Hull for drenering i stativ for HS 630A og MS/FS 1250A

- 28110225 Stativ MS/FS 800-1250A
- 28110205 Stativ HS 400/630 standard

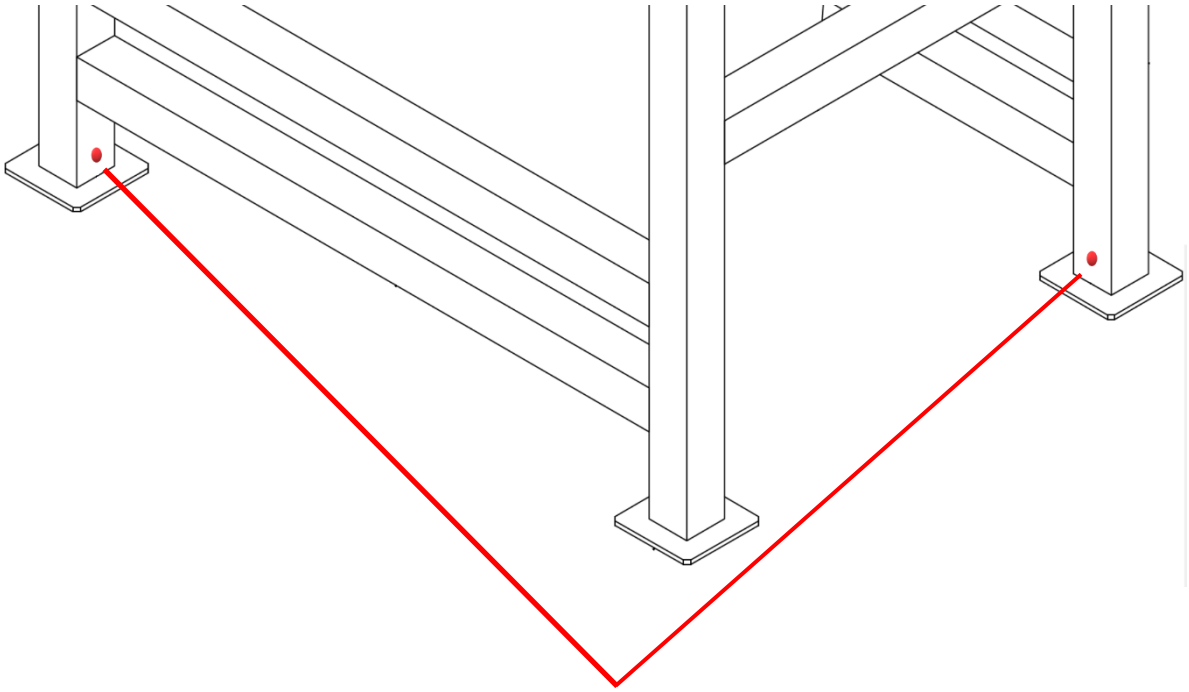
- Alle 4 bein skal ha 2 stk. dreneringshull hver.
- Hull på to sider av hvert bein: Begge sidene som vender innover mot skapet (ikke på de to sidene som vender utover)
- Hullstørrelse: 8mmØ
- Plassering 20mm opp fra bunnplaten/foten, sentrert på beinet.
